Høringsuttalelse fra Gaula vannområde til revisjonsdokument for Lundesokna og Holta

Det vises til brev fra NVE 10/2-2020 om høring av revisjonsdokument for revisjon av reguleringer i Lundesokna og Holta. Nedenfor er høringsinnspill fra Gaula vannområde.

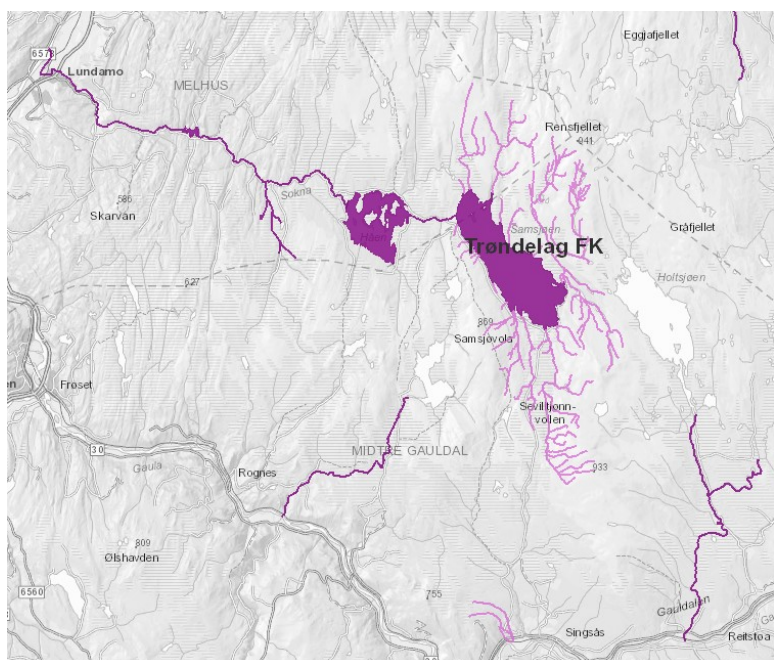
Vassdrag som er sterkt påvirket av kraftutbygging er etter vannforskriften definert som Svært modifiserte vannforekomster (SMVF), med andre krav til tilstand og mål enn andre vannforekomster. Miljømål for SMVF skal defineres for hvert enkelt vassdrag. For de av vassdragene som er definert som SMVF i denne revisjonen, er det naturlig at miljømålene fastsettes i revisjonsprosessen. Vi savner en diskusjon om og forslag til fastsetting av miljømål i SMVF i kapittel 6 i revisjonsdokumentet. Kraftutbyggingen berører mange flere vassdrag enn de som er nevnt i revisjonsdokumentet, og mange av disse er definert som SMVF på grunn av utbyggingen (se figur 1). Temaet kommenteres noe mer senere i innspillet.

Figur 1. Vannforekomster definert som Svært modifiserte vannforekomster (SMVF) på grunn av kraftutbyggingen i Lundesokna og Holta (unntak: to rosa streker nederst på kartet). Gaula er også betydelig påvirket selv om dette ikke vises på kartet. Flere sidevassdrag til de mørkeste elvestrengene bør også vurderes som SMVF. Kilde: nve.no/atlas.
